## Objet : Modification des têtes de torche XPR

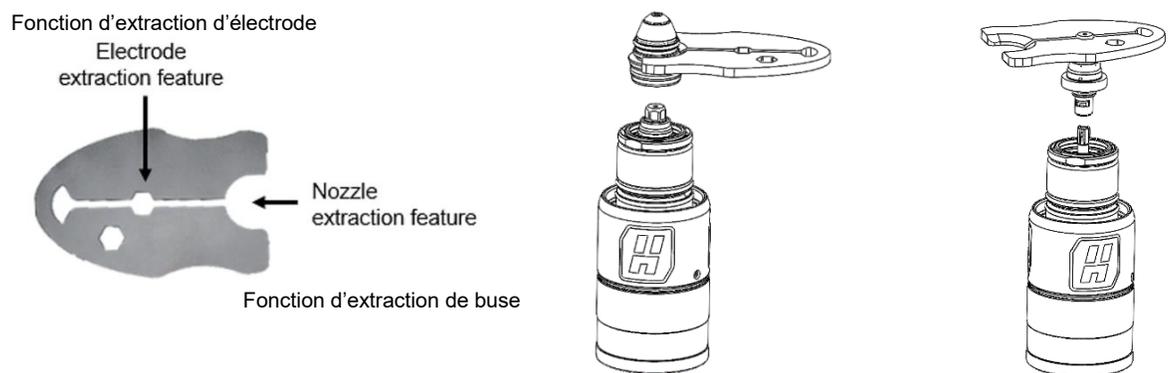
Depuis le 3 février 2023, une modification de nos torches XPR® a été mise en œuvre pour améliorer la fiabilité de la connexion électrique entre l'électrode et la cathode à l'intérieur de la tête de torche.

Le changement concerne les problèmes de durée de vie de la torche produits par une électrode desserrée. Ceci a impliqué une modification interne de la torche (non visible pour l'opérateur) et la nouvelle conception de l'électrode que nous avons annoncée et mise en œuvre en décembre 2022.

- Les nouvelles têtes de torche XPR comportent un signe distinctif « +++ », ce qui permet d'identifier plus facilement le nouveau modèle sur le terrain. Voir ci-dessous :
